设计修改通知便函

建设单位	三明市城市建设投资集团有限公司			主送单位	建设单位				
工程名称	三明南站片区枢纽工程附属设施(配套用房)			抄送单位	质检 监理 施工单位				
工程编号	J2015-32-1			发文日期	2019. 05				
更改理由	1. 原设计图纸错、漏、碰、缺的更正。 2. 原设计计算的更正。 3. 原方案设计的改进或完善。 4. 其它工种设计人员要求配合更改。 5. 地质条件与原资料有出入造成的修改。 √ 6. 建设单位要求更改。 7. 施工单位要求更改。 8. 施工条件变化。 9. 施工图审查意见。								
根据《三明市城乡规划局关于三明南站片区枢纽工程附属设施局部调整用地性质的规划意见》及建设单位要求，变更如下： 一、附图一至附图四：各层平面图(原审批图) 二、附图五：一层平面图(变更后)，2至3轴交B至C轴处增加设备间及设备夹层； 1至5轴交D至E轴处增加设备夹层。 三、附图六：二层平面图(变更后)，1至5轴交D至E轴、2至1/3轴交B轴处隔墙变更； 4至9轴交A至1/C轴处员工活动中心变更为客房。 四、附图七：三层平面图(变更后)，办公室变更为客房。 五、附图八：四层平面图(变更后)，办公室变更为客房。 以下空白									
福建东南 设计集团有限公司	审 定	曾 杰		项目负责	黄劲峰		设 计	雷照丽	
	审 核	黄劲峰		专业负责	黄劲峰		校 对	陈玉玲

工程名称:
三明南站片区枢纽工程附属设施
(配套用房)

四层平面图 1:150
(变更后)

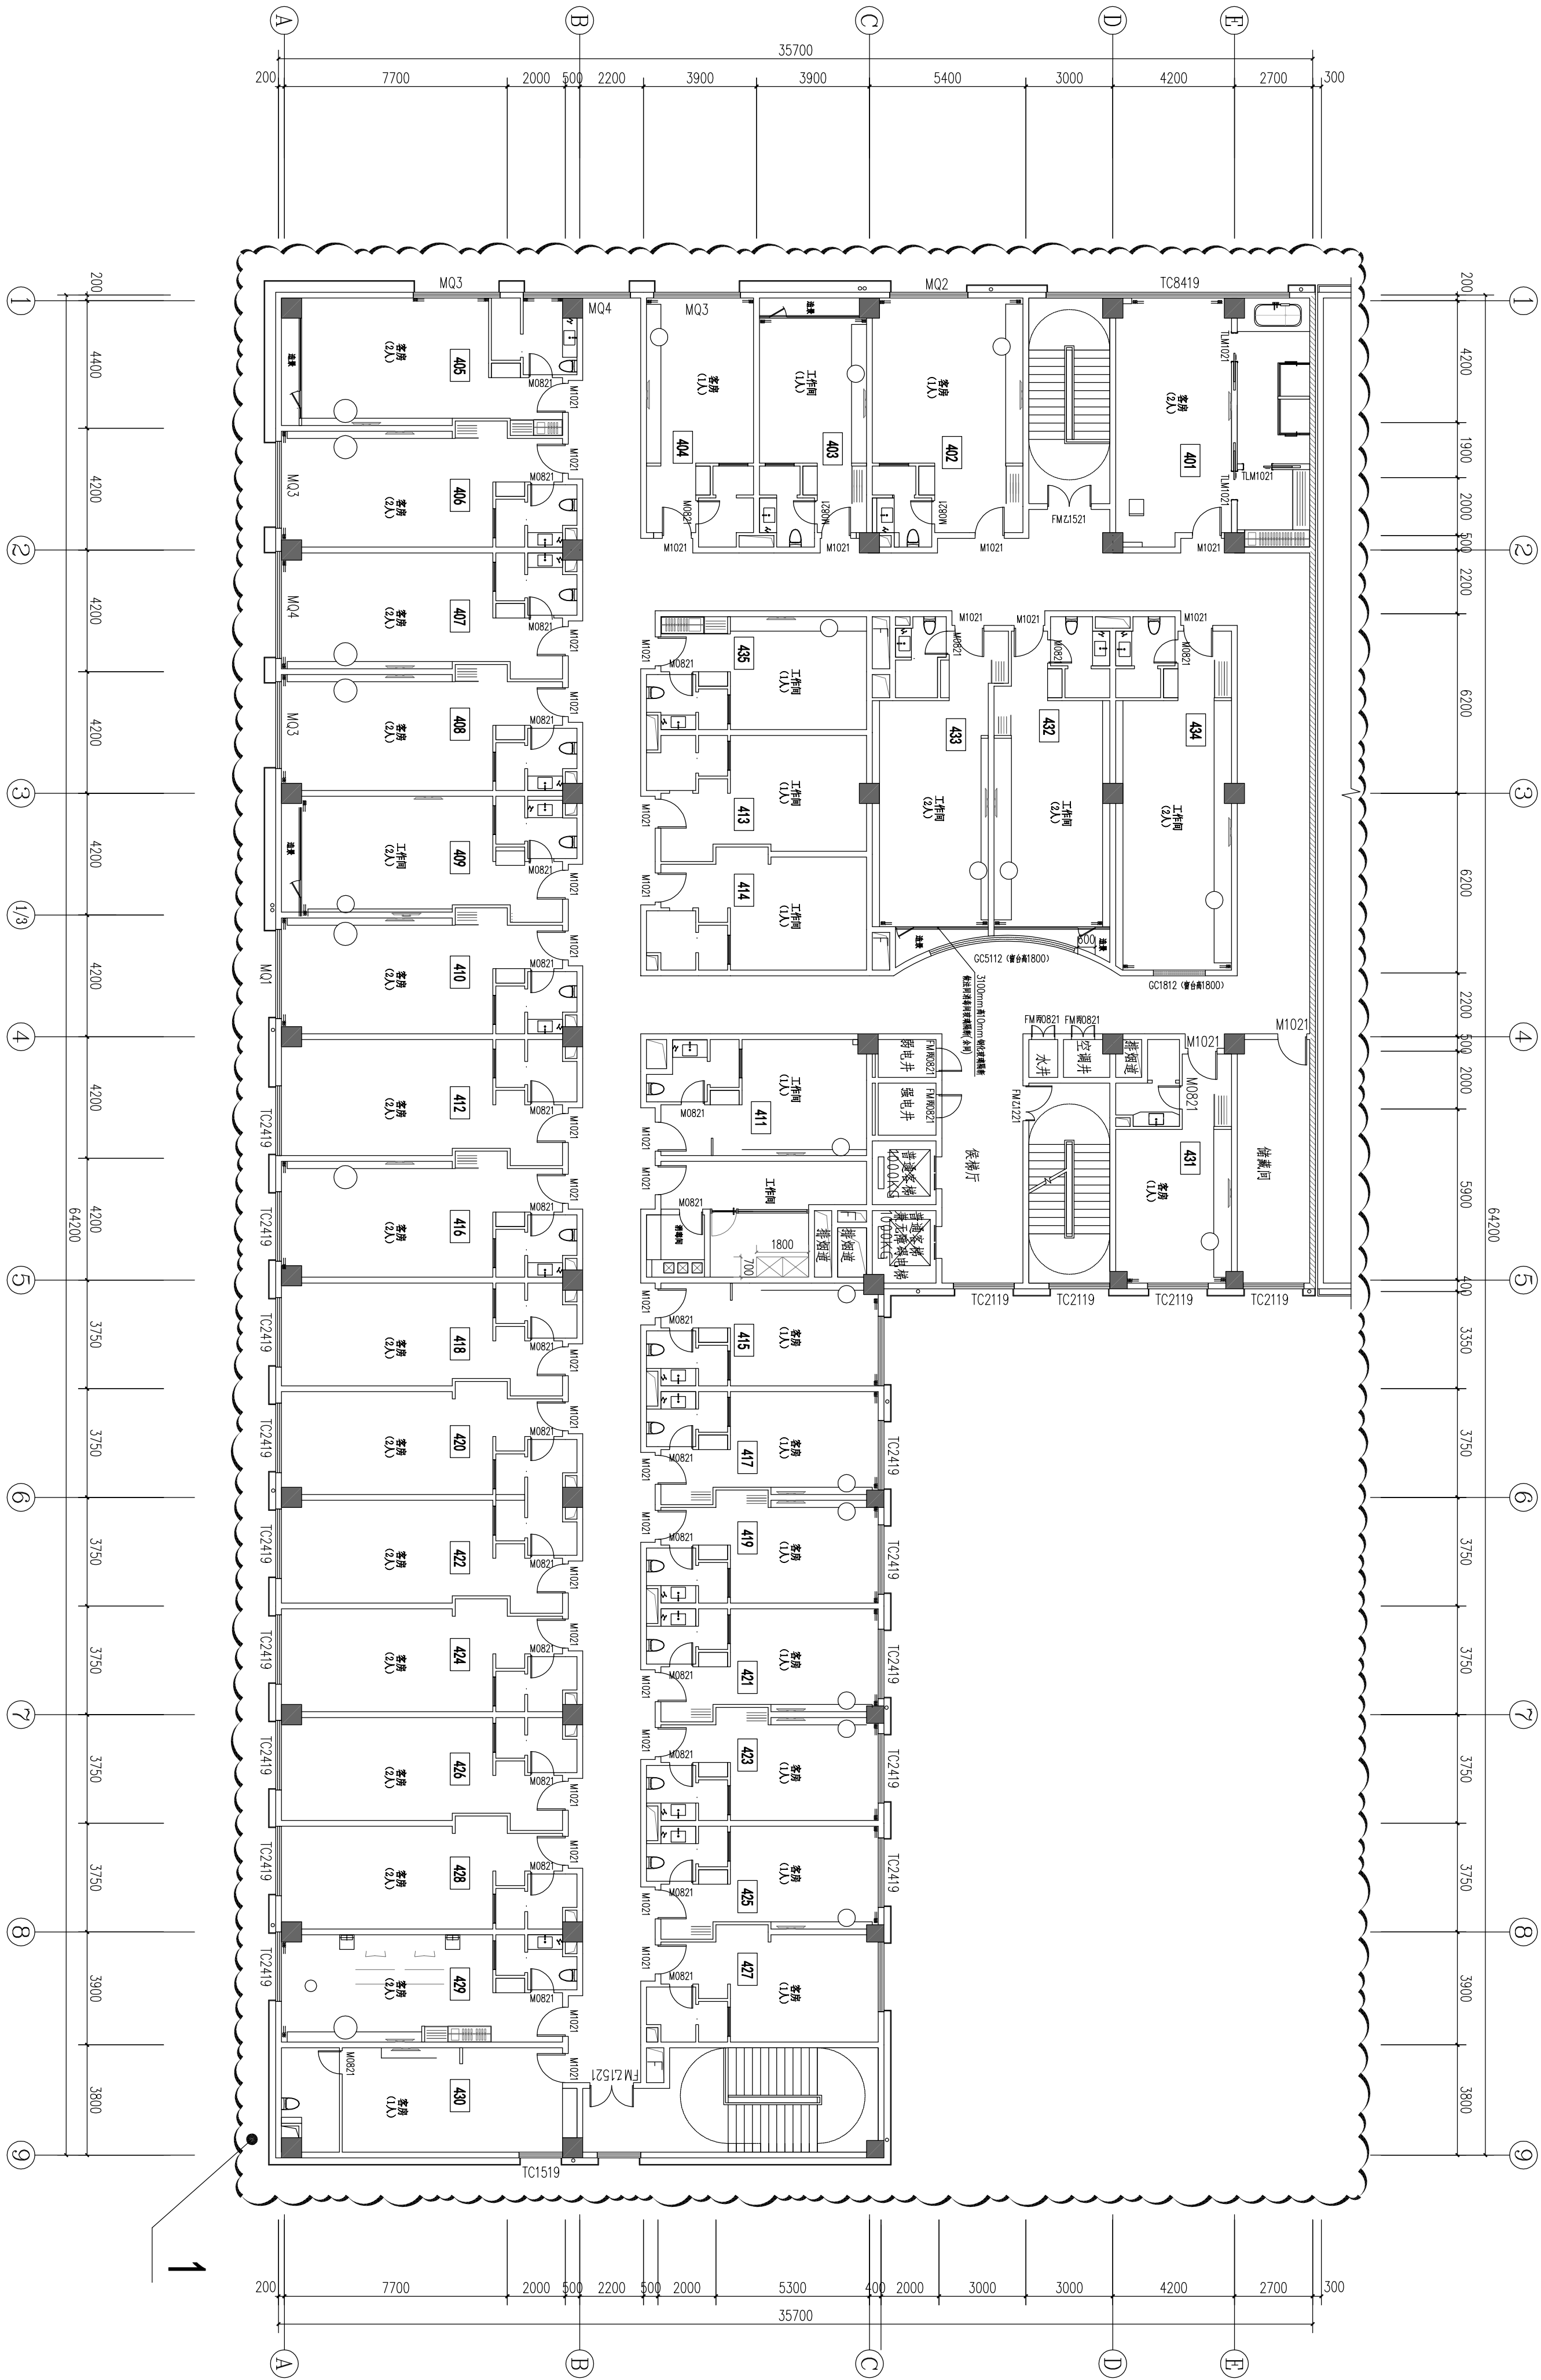
根据建设单位要求做以下变更:
1、办公室变更为客房。
